Opinia Nr 007262

z wyników przeprowadzonych oględzin - ekspertyzy urządzeń grzewczo-kominowych

w budynku przy ul. Selecka nr 112 w Wojbnych
dotycząca urządzeń grzewczo-kominowych używanych przez MZB Sp. z o.o.
BOH - Nowe Miasto

Opis 07262-

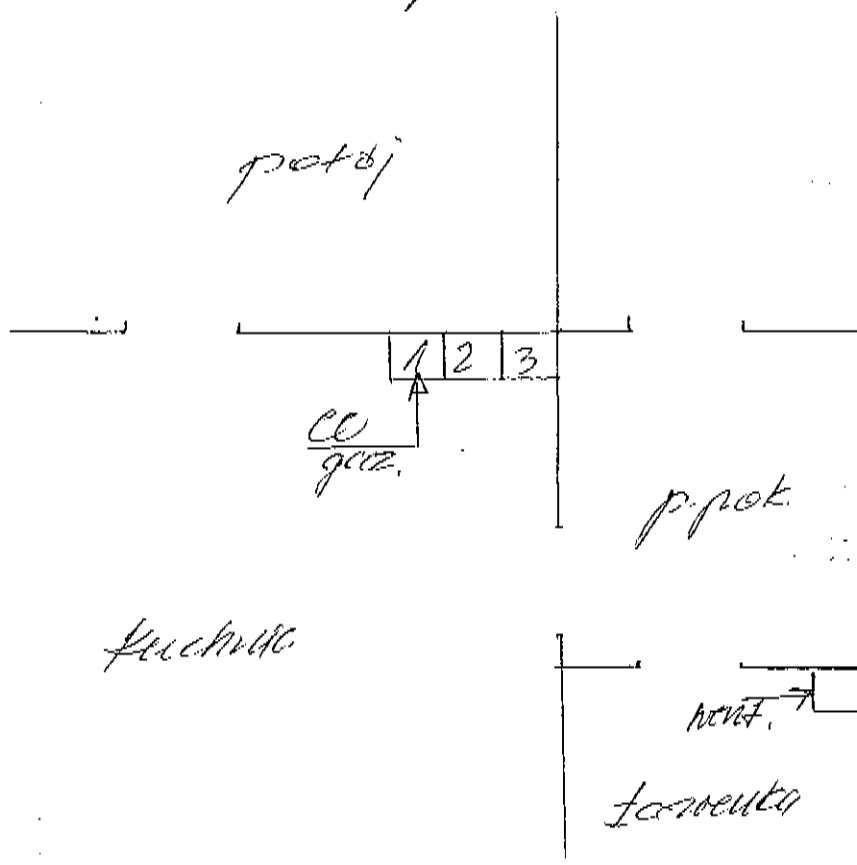
Kocioł gazowy z zamk. kominem spełnia
wymagania dla przewodów m 1 w pomieszczeniu
fakcji zgodnie z wymogami producenta.
(układ powietrze-spalinowy)
Wentylacja mechaniczna z pomieszczenia fakcji
wykonywana zgodnie (gwarantująca) zgodnie z
dotychczasowymi przepisami.

Prze CO na palno staje natęż. fawale odgrywa
od przewodów m 1 (pinerca).
